Autorité environnementale

AVIS DE L'AUTORITÉ ENVIRONNEMENTALE

relatif au projet de parc éolien de Lanmeur (29)

– dossier d'autorisation unique déposé le 25 mai 2016 et complété le 1^{er} février 2017 –

Figure 83 Carte des enjeux "Chiroptères"

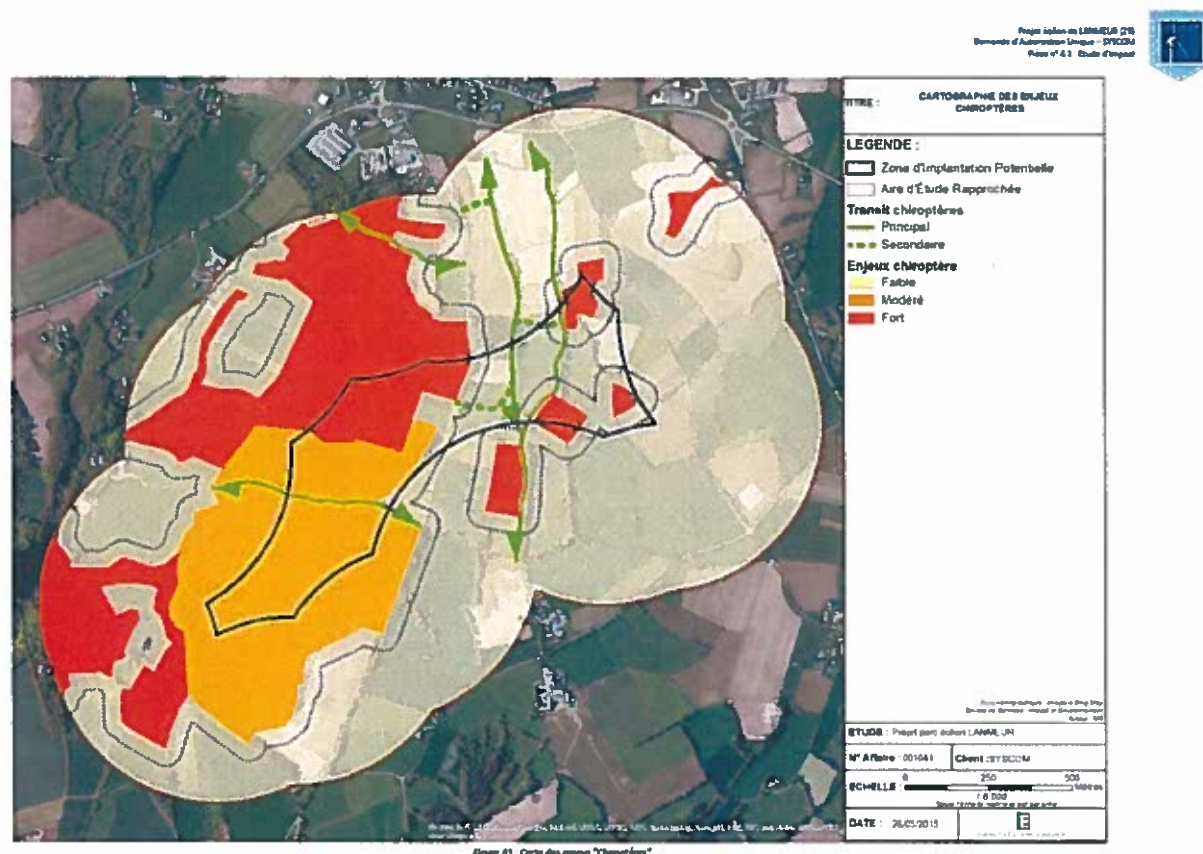
L'état initial se présente comme cloisonné en ce qui concerne l'appréciation du fonctionnement des écosystèmes : les données « chiroptères » ne sont ainsi pas rapprochées des inventaires entomologiques ou de la diversité des milieux pouvant les nourrir.

Les lacunes de la méthode et de l'état initial déterminent un doute sur le zonage des enjeux pour les chauves-souris et affectent donc la qualité de l'analyse des effets du projet. Les compléments attendus, ci-dessus mentionnés, devraient permettre de conforter cette étape de l'évaluation environnementale ainsi que celle de la démonstration d'une priorité donnée aux mesures d'évitement.

En termes d'activités, l'essentiel des contacts est représenté par la pipistrelle commune, espèce non menacée mais vulnérable à ce type d'installation. Les mesures de bridage envisagées apparaissent au final proportionnées au niveau d'enjeu et au risque de mortalité pour ces chiroptères⁵. Toutefois, le seuil de mortalité qui pourra déterminer le bridage de l'éolienne médiane (E2) n'est pas précisé.

L'Ae recommande de faire apparaître l'engagement du pétitionnaire à utiliser des moyens de suivi suffisants pour l'avifaune et de préciser la donnée qui déclencherait une mesure corrective pour l'éolienne médiane.
